上海市徐汇区黄浦江南延伸段 WS5单元控制性详细规划188E-B街坊局部调整

WS5单元控制性详细规划188E-B街坊局部调整

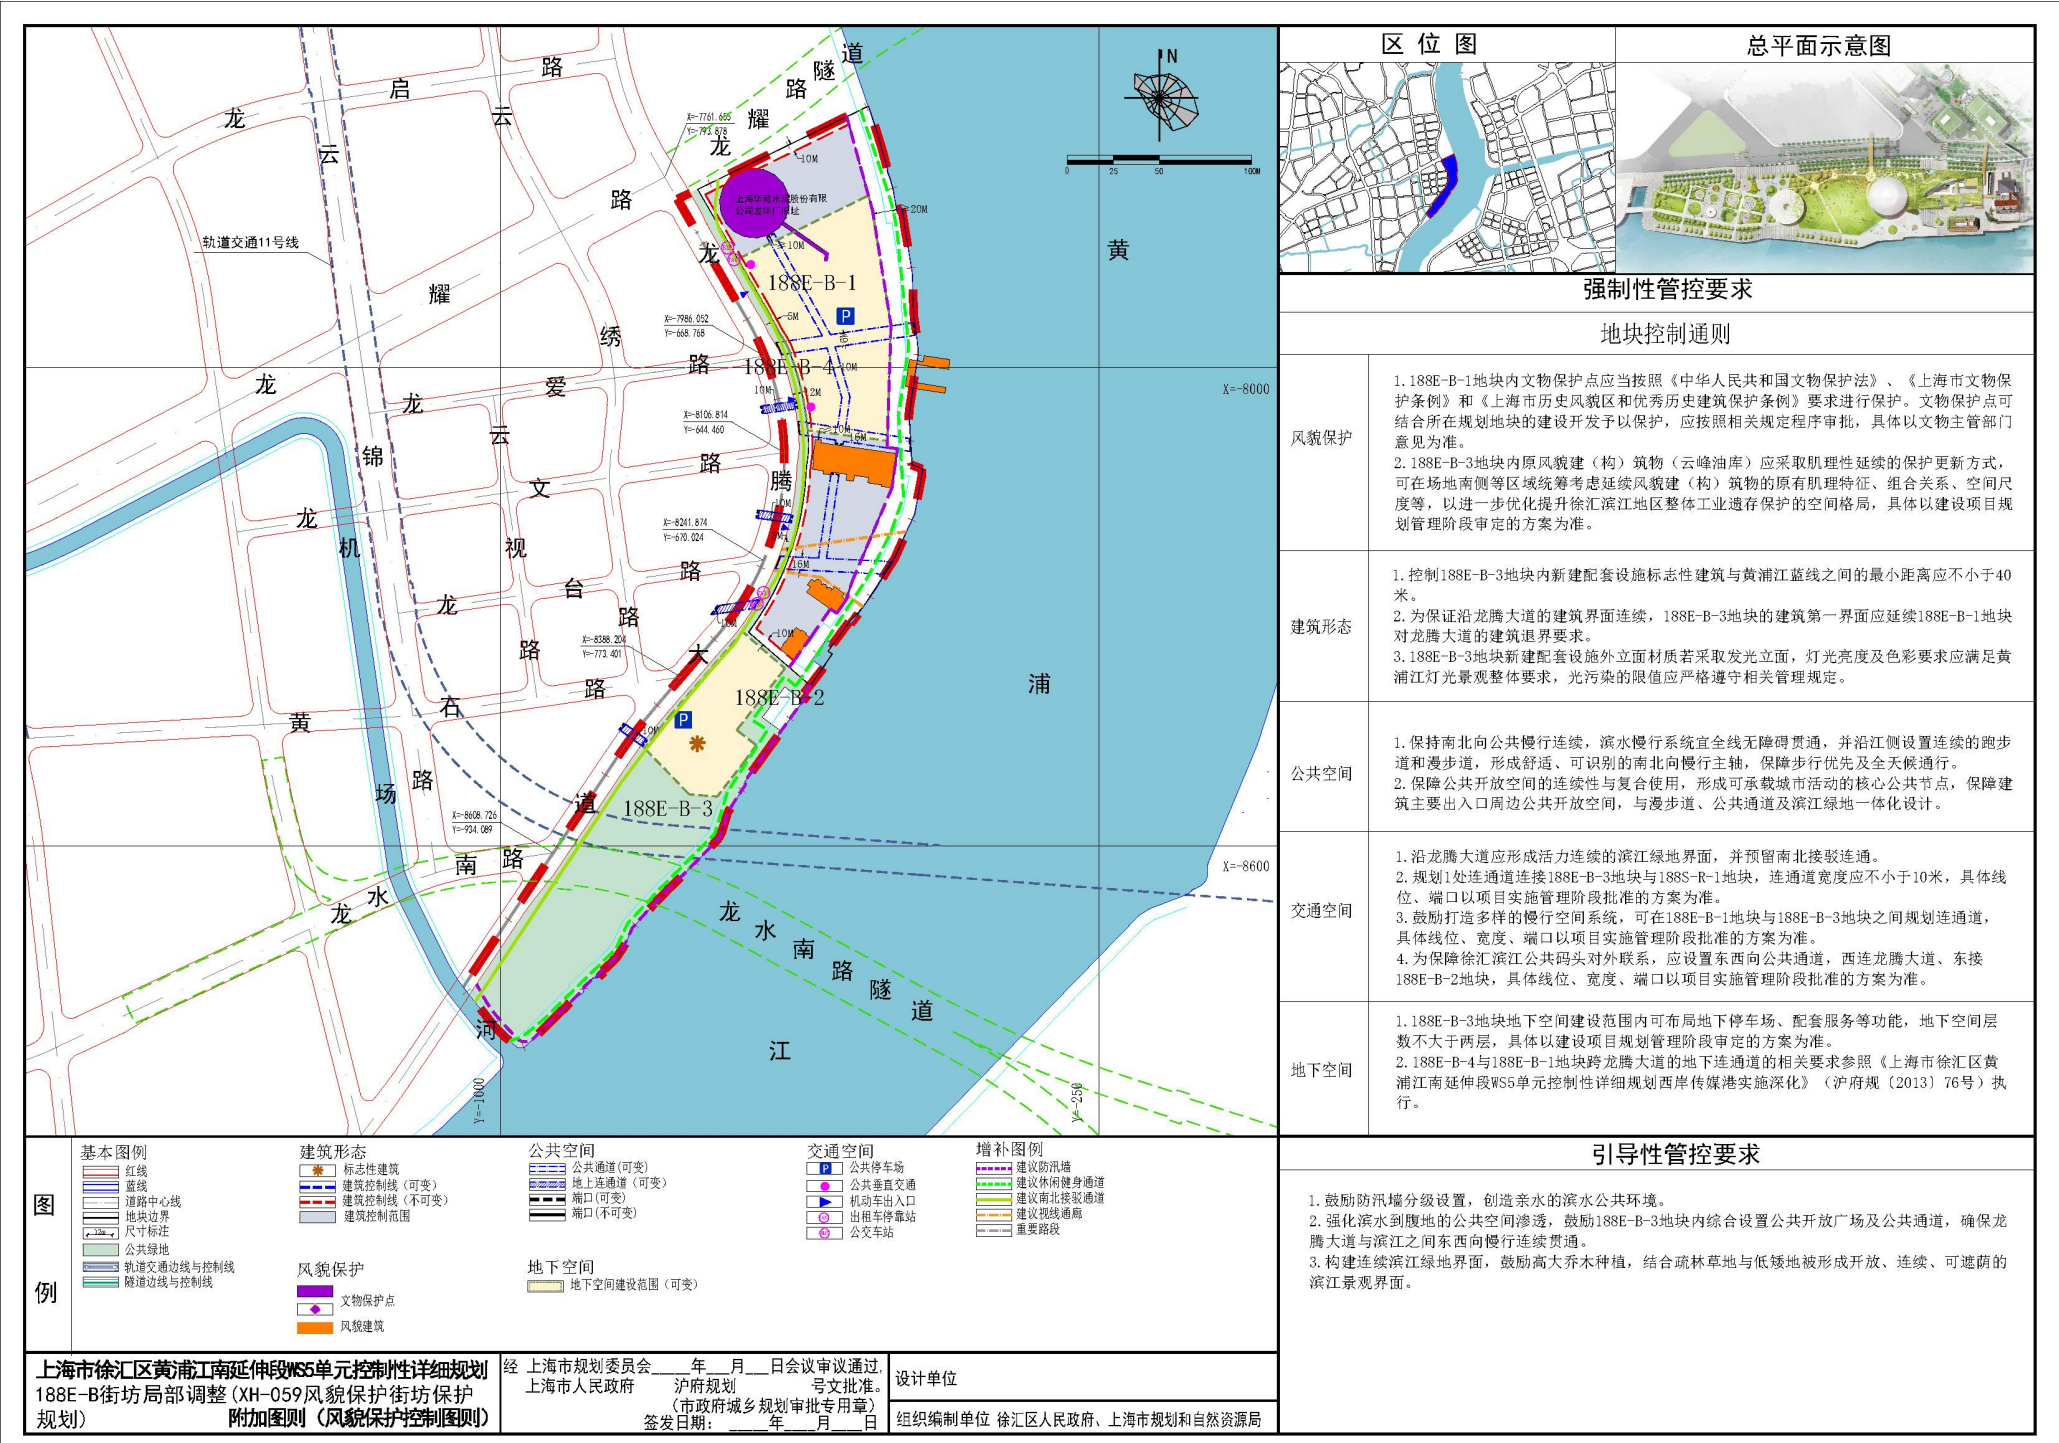
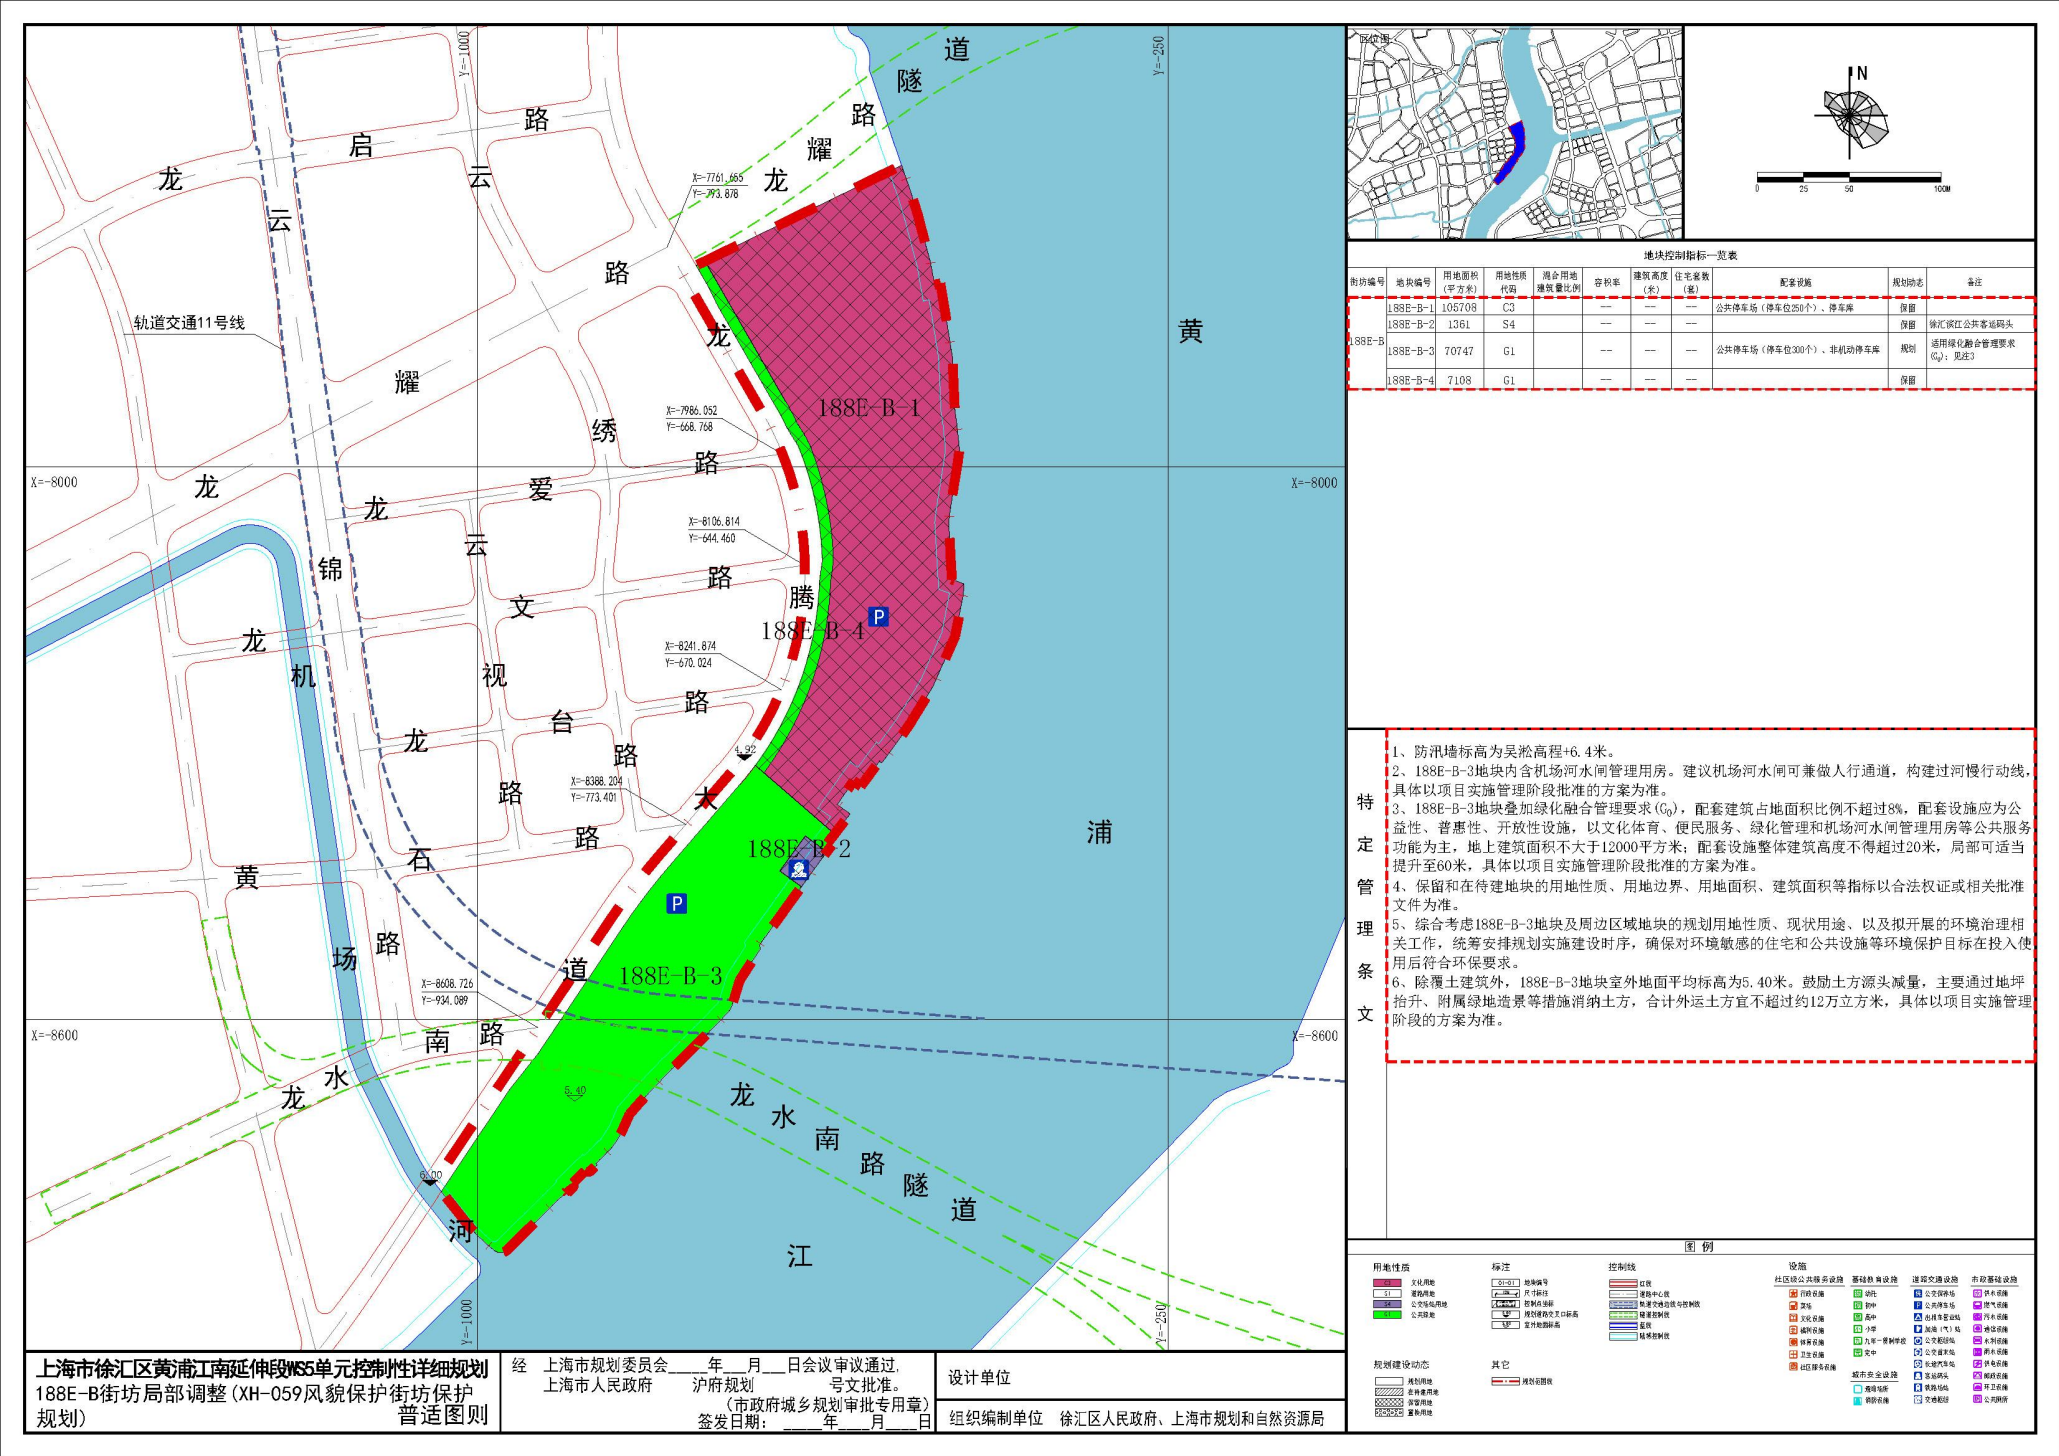
- 1、根据规划蓝线和现状地籍校正各地块边界。其中188E-B-3地块叠加绿化融合管理要求(G_0)，配套建筑占地面积比例不超过公共绿地面积的8%，配套设施应为公益性、普惠性、开放性设施，以文化体育、便民服务、绿化管理和机场河水闸管理用房等公共服务功能为主，地上建筑面积不大于12000平方米；配套设施整体建筑高度不得超过20米，局部可适当提升至60米，具体以项目实施管理阶段批准的方案为准。
- 2、落实风貌保护相关要求，延续原风貌建构构筑物的风貌肌理并重塑地块历史记忆。
- 3、统筹完善包含滨江漫步道、南北接驳交通、二层连廊等在内的多层次滨水慢行系统，增加1处跨龙腾大道连通道，连接188E-B-3地块与188S-R-1地块。
